DODATEK č. 3

ke smlouvě o zhotovení stavby a zařízení dalších záležitostí

1. Smluvní strany spolu dne 23.06.2021 uzavřely smlouvu o dílo s č. objednatele 0595/2021 a č. zhotovitele: IMOS Brno, a.s. 20271 – 492, Metrostav DIZ s.r.o. DZ 21015006/Mi, ve znění dodatku č. 1 ze dne 02.03.2022, dodatku č. 2 ze dne 10.02.2023 (dále jen „**smlouva**“). Na základě této smlouvy zajišťuje zhotovitel pro objednatele realizaci stavby „Krytý bazén Znojmo – Louka“.

Protokol o změně díla

DETAIL PŘÍVODNÍ PODLAHOVÉ VZT ŠTĚRBINY V BAZÉNOVÉ HALE (M 1:2)

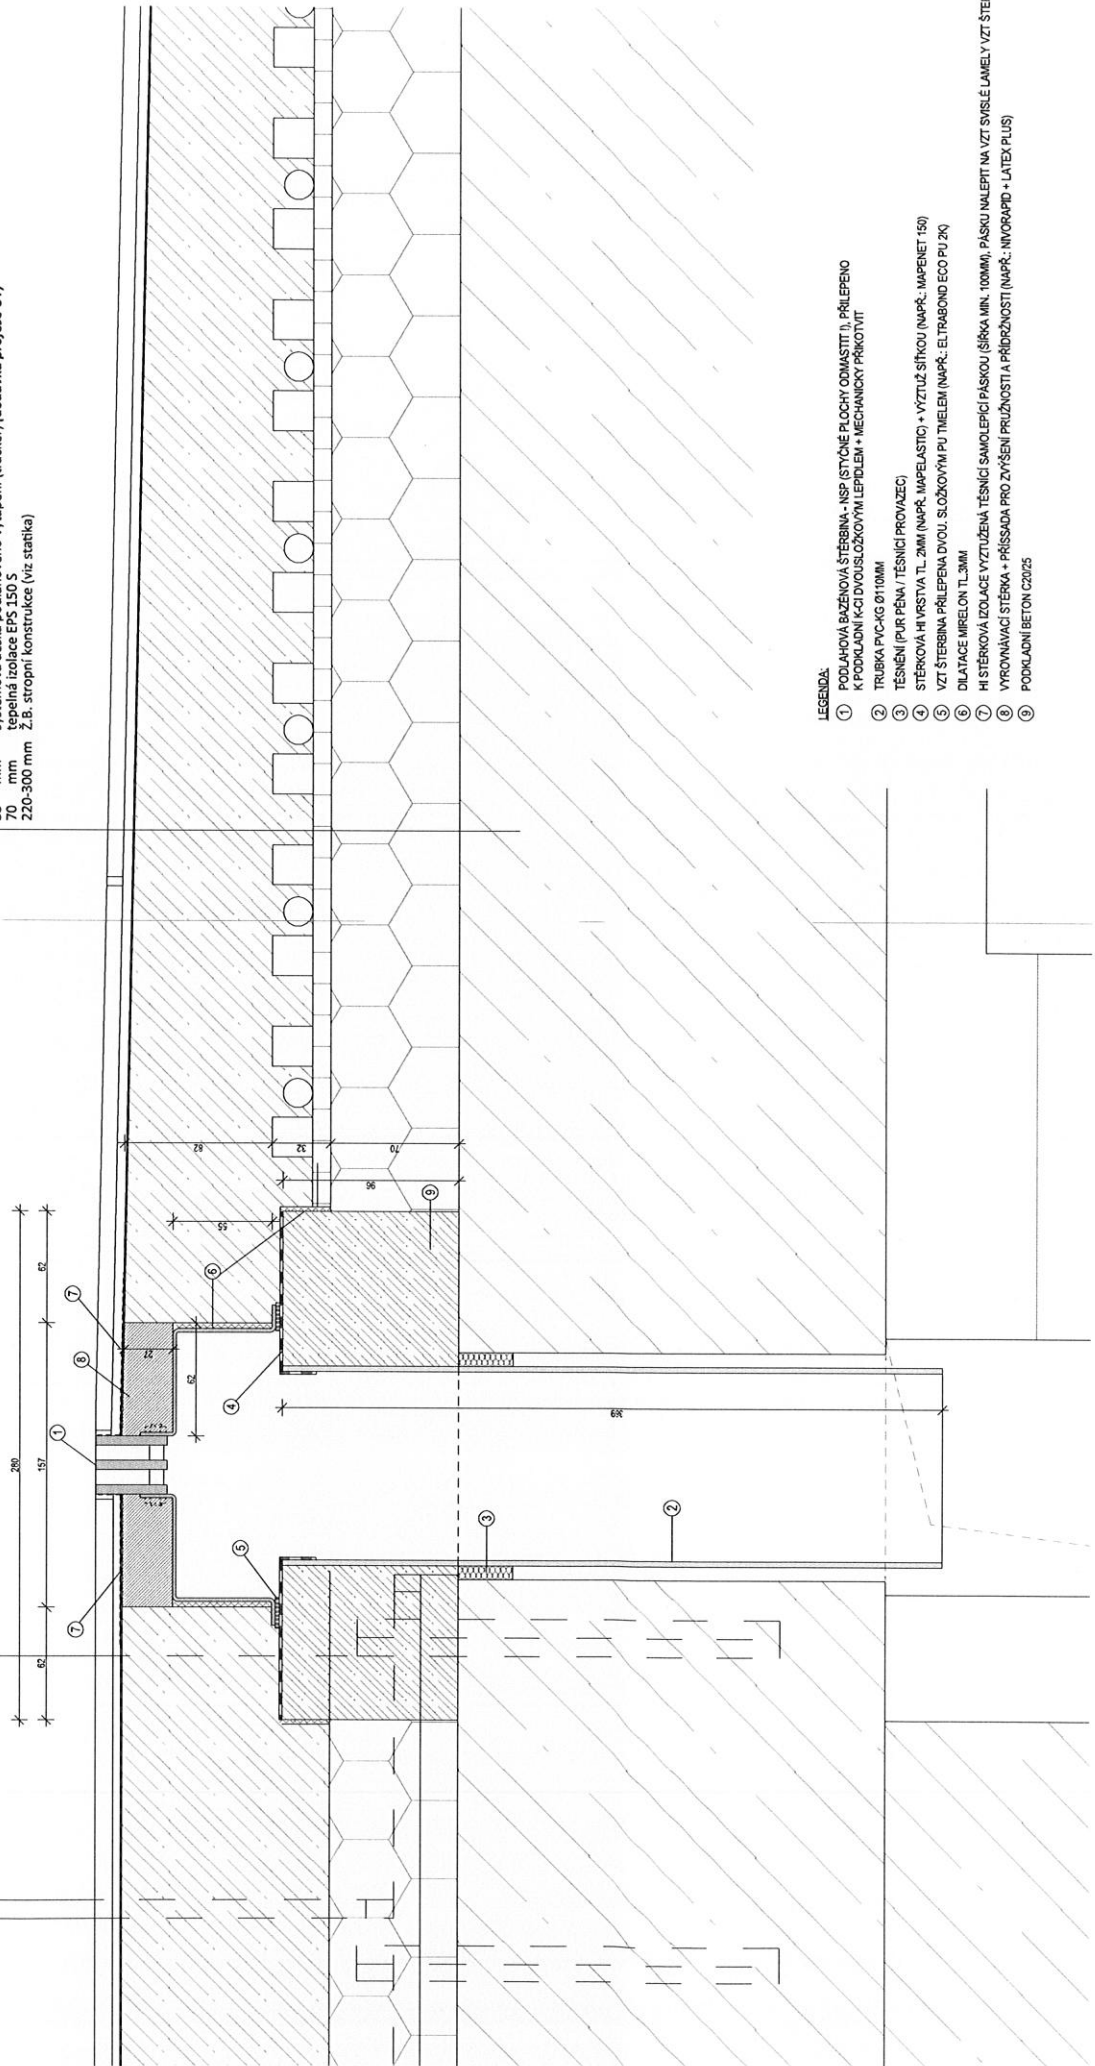
Popis změny: Přívodní podlahová VZT štěrbin

Odůvodnění změny: Jedná se doplnění konstrukce pro podlahové VZT štěrbin, tj. stavební připravenost pro atypické osazení VZT štěrbin, včetně souvisejících návazností na podlahové konstrukce, z důvodu absence řešení v zadávací projektové dokumentaci.

Projektem navržené technické řešení viz příloha č.I - Detail přívodní podlahové VZT štěrbin v bazénové hale ze dne 14.12.2022 umožňuje a předpokládá pouze nahodilý vnik minimálního množství vody, která se z převážné části odpaří. Nejedná se o odtokový žlab, systém není zcela vodotěsný. Provozovatel musí zajistit, aby do VZT štěrbin nevnikala bazénová voda, ani voda používaná při úklidu či údržbě. V případě vnikání většího množství vody, nebo jejího dlouhodobého působení, nebere zhotovitel odpovědnost za vady tím způsobené.

- ① PODLAHOVÁ BAZÉNOVÁ ŠTĚRBINA - NSP (STYČNÉ PLOCHY ODMASTITI), PŘILEPENO K PODKLADNÍ KCI DVOUSLOŽKOVÝM LEPIDLEM + MECHANICKY PŘIKOTVÍ
- ② TRUBKA PVC-KG Ø100MM
- ③ TĚSNĚNÍ (PUR PĚNA / TĚSNÍCÍ PROVAZEC)
- ④ ŠTĚRKOVÁ HVĚZDICA TL. 2MM (NAPŘ. IMPELSTIC) + VÝTUŽ SÍTKOU (NAPŘ. IMPENET 150)
- ⑤ VZT ŠTĚRBINA PŘILEPENÁ DVOU SLOŽKOVÝM PU TMELEM (NAPŘ. ELTRABOND ECO PU 2K)
- ⑥ DILATAČE MIRELON TL. 3MM
- ⑦ HVĚZDICOVÁ IZOLACE VZTUŽENÁ TĚSNÍCÍ SAMOLEPIČÍ PÁSKOU (ŠÍŘKA MIN. 100MM), PÁSKU NALEPIT NA VZT SVISLÉ LAMELY VZT ŠTĚRBINY
- ⑧ VYROVŇAVACÍ ŠTĚRKA + PŘÍSSADA PRO ZVÝŠENÍ PRŮZNOSTI (NAPŘ. NIVORAPID + LATEX PLUS)
- ⑨ PODKLADNÍ BETON C20/25
